Cet addenda fait partie intégrante des documents contractuels. Tous les renseignements inclus dans cet addenda ont préséance sur les informations émises antérieurement.

4. SECTION 32 11 00 – CIVIL AMÉNAGEMENT ROUTIER

Projet: Modification de la guérite et réaménagement du stationnement de l'accueil	Localisation: Guérite d'entrée (km 62+140)	Sondage: F16-01
No. projet: 158170009.300	X:	Page: 1 de 2
Client: Agence Parcs Canada	Y:	Date de début: 2016-06-13
Site: Parc national de la Mauricie - St-Mathieu-du-Parc	Type de sondage: Forage à percussion	Inspecteur: B. Godé
Figure:	Équipement: Diedrich D-120	Profondeur: 5.31 m
	Tubage: mm	Élévation: m
	Carottier: mm

Photo no 1

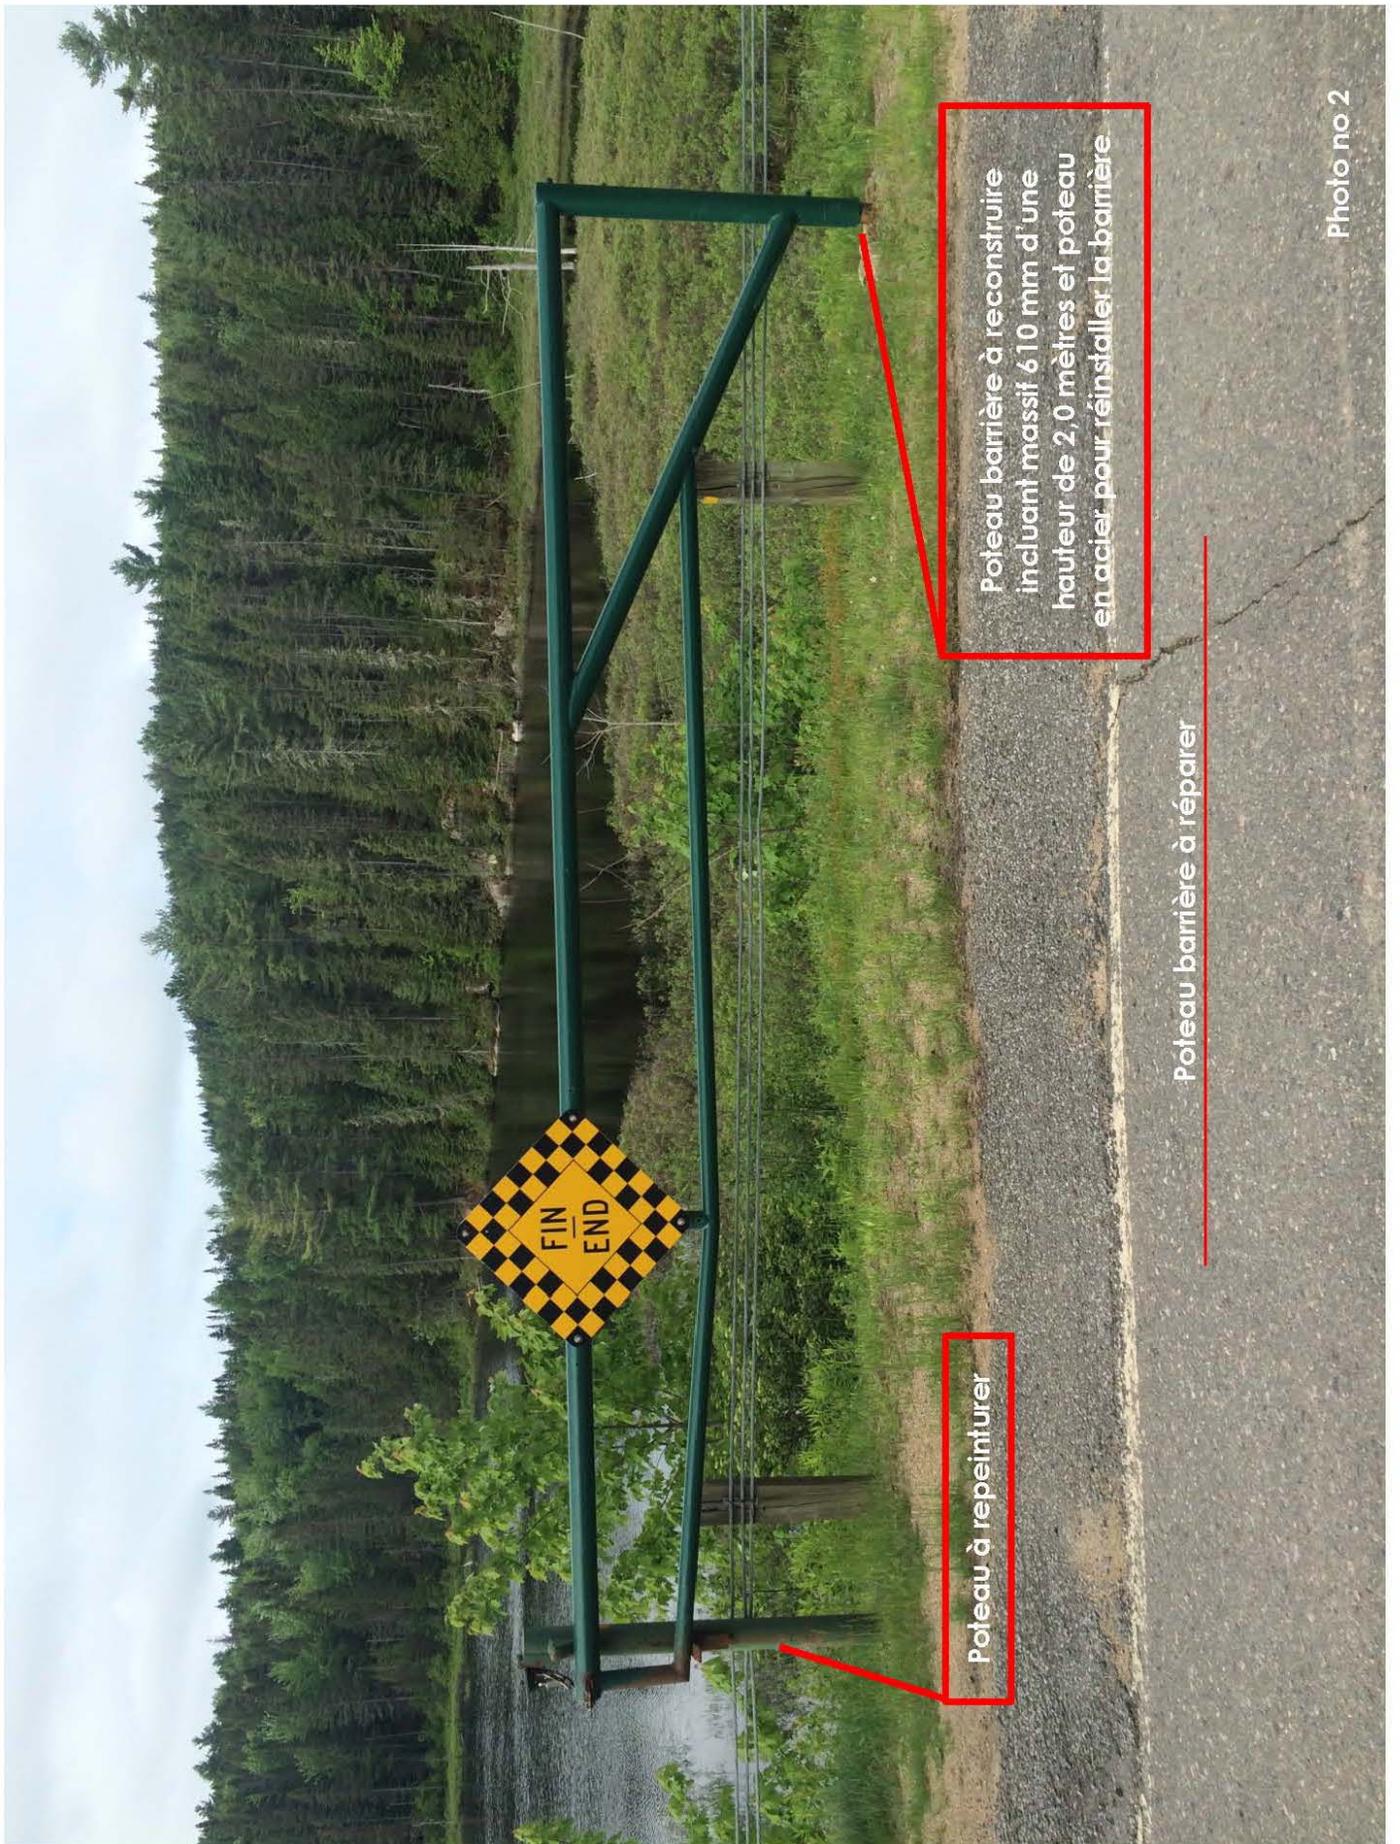
- .1 La barrière à l'entrée de St-Mathieu-du-Parc du Parc national de la Mauricie doit être décapée et repeinte en entier. Les parties amovibles de la barrière devront être décapées et peinturées en usine et les parties fixes devront être décapées et peinturées en chantier. Un système de confinement des poussières devra être installé en chantier.
- .2 Un système de roue rétractable doit être installé sur la partie gauche de la barrière et la roue installée sur la partie droite de la barrière doit être modifiée pour la rendre rétractable.
- .3 Le poteau soutenant la partie gauche de la barrière penche et est instable. Le poteau de support ainsi que le massif devront être refaits.
- .4 Les photos numéros 1, 2 et 3 jointes en annexe présentent les travaux à effectuer.

Photo no 3

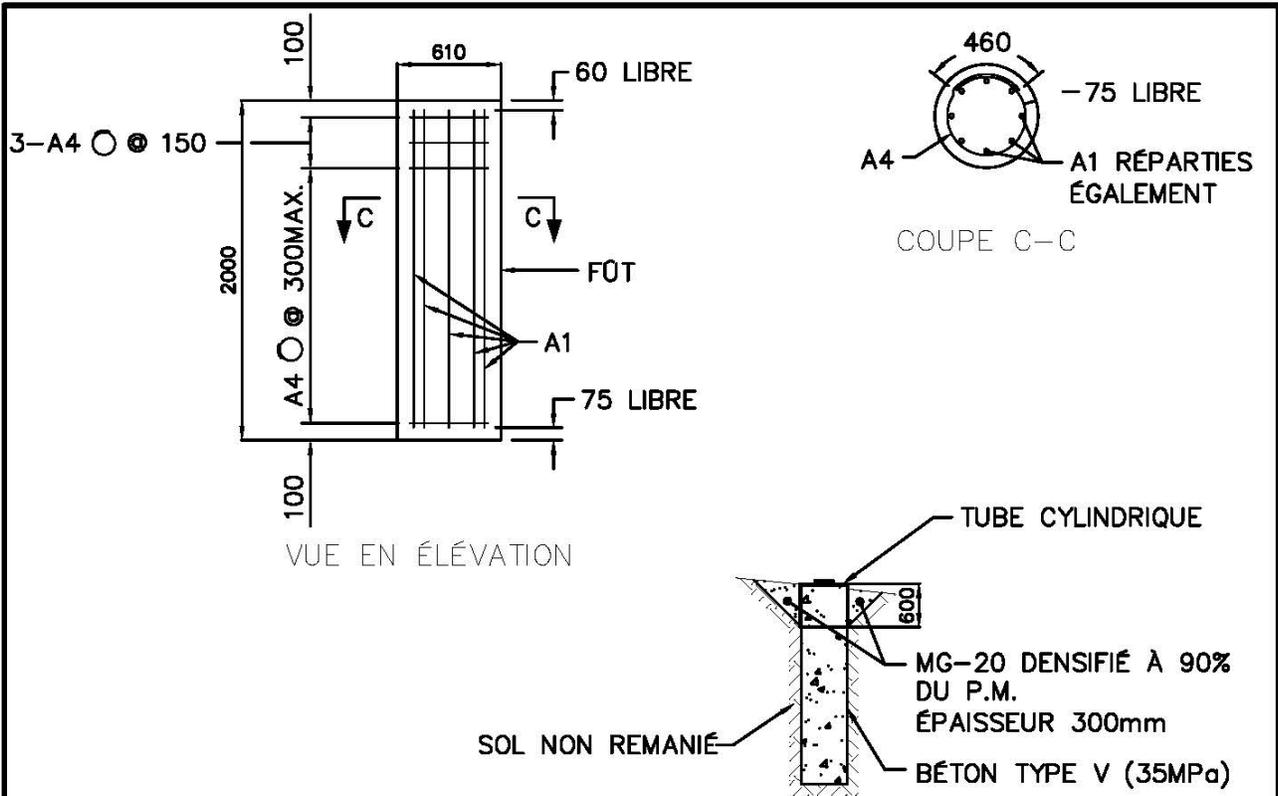
- .2 La roue existante située sur la partie droite de la barrière doit être modifiée et/ou remplacée pour la rendre rétractable tel que le nouveau système installé sur la partie de gauche.

Installation d'une roue rétractable et modification de la roue existante pour qu'elle devienne rétractable
Voir photo no 3

Installation d'une roue rétractable sous la barrière du même diamètre que la roue existante

Modifier la roue existante pour qu'elle soit rétractable
